## Compte-Rendu Réunion 18 novembre 2021 AIC Provence – Projet 6 av Déportés et rue Pierre de Coubertin

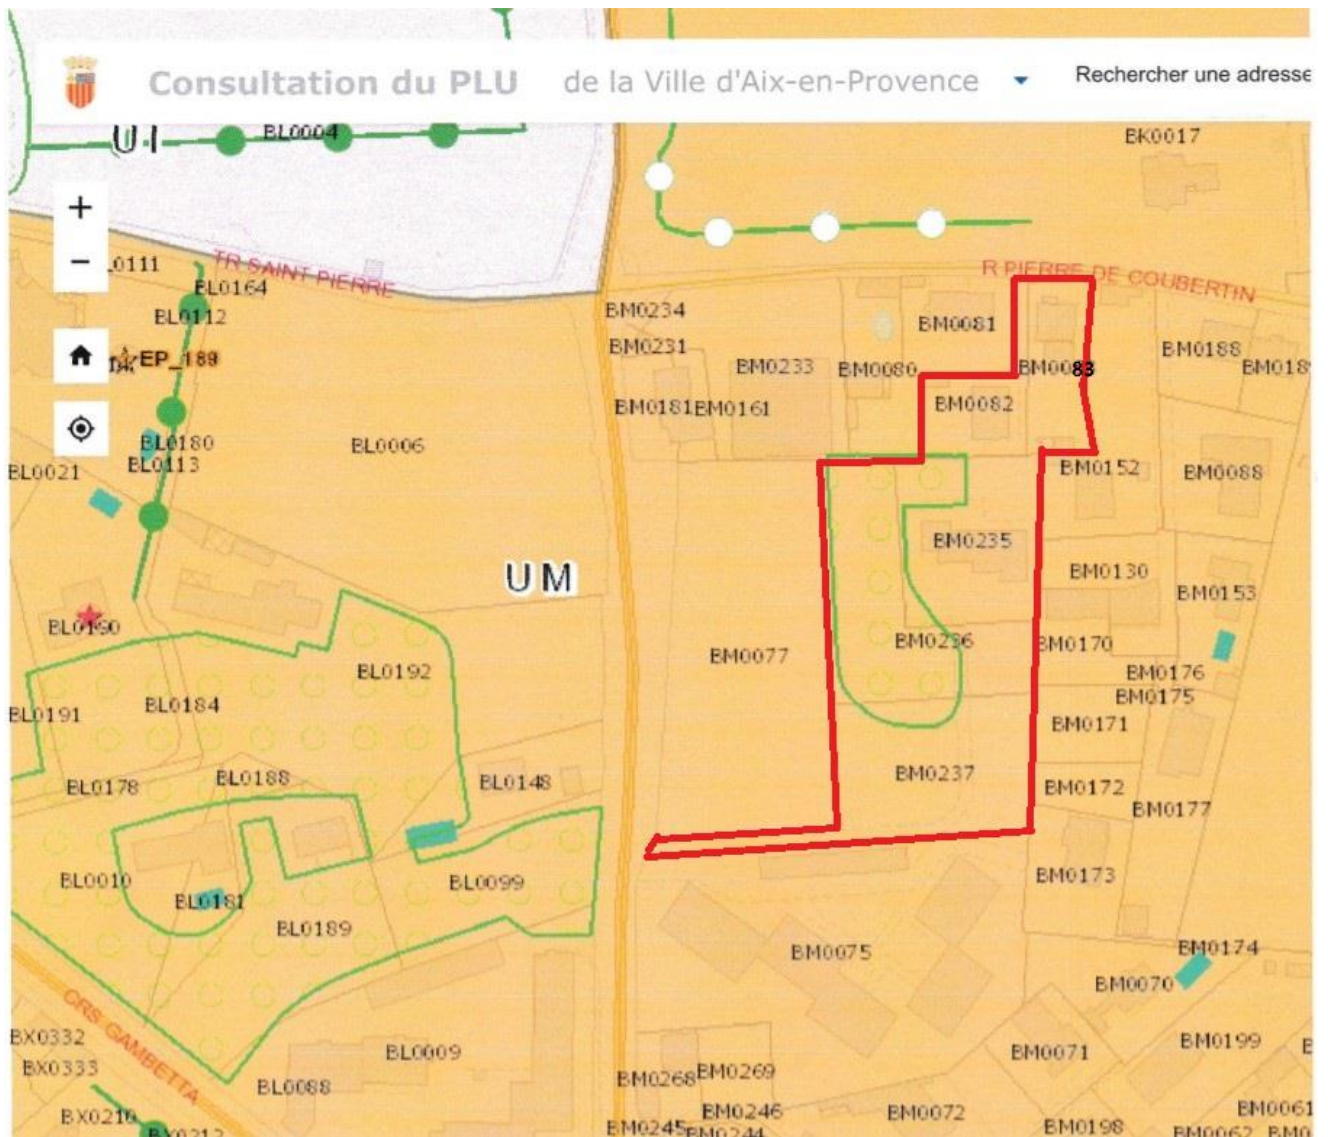
- les riverains (CIQ St Pierre) souhaitent être informés de la date de début des travaux et avoir une vue 3D des constructions prévues dès que possible (l'architecte n'a pas encore complètement finalisé les vues)

- le plus du projet : les parkings souterrains
- les moins : le vis-à-vis vers les riverains côté est et les nuisances dues aux travaux qui risquent de coïncider avec celles liées au chantier du SDIS (centre de secours)

Le projet se décline en 3 bâtiments, dont l'implantation a été dictée par la servitude de « masse boisée à conserver » inscrite au PLU (en vert sur le plan ci-dessus). Les bâtiments seront donc adossés le long de la limite est du terrain, à une distance de 6 à 7m de cette limite. Des végétaux d'une certaine hauteur seraient plantés à 2m de la limite afin de réduire le vis-à-vis. Côté ouest, la masse boisée sera bien sûr conservée, et même complétée d'autres végétaux. Un gros platane majestueux, bien que non identifié au PLU, sera également conservé.
